安徽恒泰新材料科技股份有限公司

安全现状评价报告

修改说明

表 0-1 评价报告问题整改清单

表 0-2 现场问题整改清单

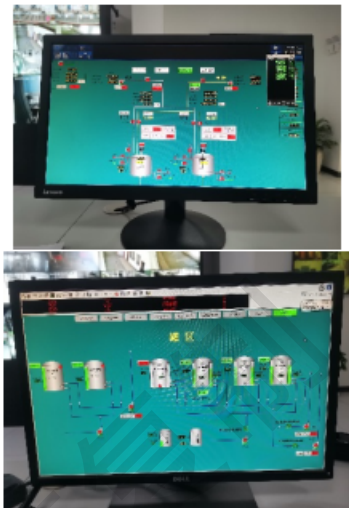
序号	问题描述	整改措施	整改前	整改后	完成情况
1	仓库与 1#生产车间相连的大棚与平面图不一致。	将大棚顶拆除			已完成
2	仓库与罐区之间的建筑物有配电等与设计不一致。	将该建筑物内的配电柜搬离			已完成
3	围堰外辅助卸料设施与评价不一致。	组织相关人员进行可行性评价	/	已组织人员评审变更。	见附件一
4	2#环氧氯丙烷储罐有一处远传液位计损坏。	由专业人员对该损坏远传液位计进行维修			已完成

序号	问题描述	整改措施	整改前	整改后	完成情况
5	围堰内防火隔堤有孔洞。环氧氯丙烷管道穿越至液碱罐区内、液碱管道穿越至环氧氯丙烷罐区、储罐中文标识褪色脱落、进围堰未见人体静电消除装置。	1. 用不燃材料封堵隔堤孔洞； 2. 拆除并重新安装液碱管道，并砌隔堤将环氧氯丙烷管道与液碱管道隔离； 3. 储罐中文标识褪色脱落处重新刷漆使之清晰； 4. 进围堰入口处重新安装本安型人体静电消除装置。	  	  	已完成

6	防火提排水口未封闭。	关闭防火提排水口处阀门			已完成
7	2#生产车间一层有废水物料收集处理设施。	设计单位已做相应变更	/	已组织人员评审变更。	见附件二
8	2#车间一层行车电机不防爆。	拆除不防爆电机			已完成

序号	问题描述	整改措施	整改前	整改后	完成情况
9	物料在停用 1#车间, 2#车间一层等存储不符合要求。	将存储在停用 1#车间, 2#车间一层的物料等搬离	 	 	已完成
10	2#车间一层有空压设备不防爆。	将该空压设备空压机拆除搬离, 其他部分停用			已完成
11	3#车间一层包装区域电气防爆等级不相同。	已计划重新更换包装设备, 届时统一电气防爆等级并符合规范要求	/	未完成--与设备供应商已签订合同 月底前更换全套包装机	见附件三

序号	问题描述	整改措施	整改前	整改后	完成情况
12	罐区液位现场显示数值与 DCS 显示数值差距较大。SIS 低位联锁数值为 1050mm，应核实浮盘实际高度防止浮盘落底。	1. 重新调整罐区液位现场显示数值与 DCS 显示数值，使之一致；2. SIS 液位调整到 1200mm 时紧急切断阀紧急切断。已联系设计单位进行相应设计变更。			已完成
13	储罐喷淋降温系统进行了改造，未见履行变更手续。	补充该变更手续	/	已组织人员评审变更。	见附件四
14	环氧氯丙烷靠近罐体部位未安装远程切断阀。	安装远程切断阀	/		已到二个阀门，正在采购中。
15	生产车间粉剂包装线部分电机、操作箱等不防爆，设备设施未接地。	已计划重新更换包装设备，届时电气、操作箱按粉尘防爆规范要求设置，设备设施按接地规范要求接地	/	与设备供应商已签订合同，对包装机进行更换。	10 月底见附件三
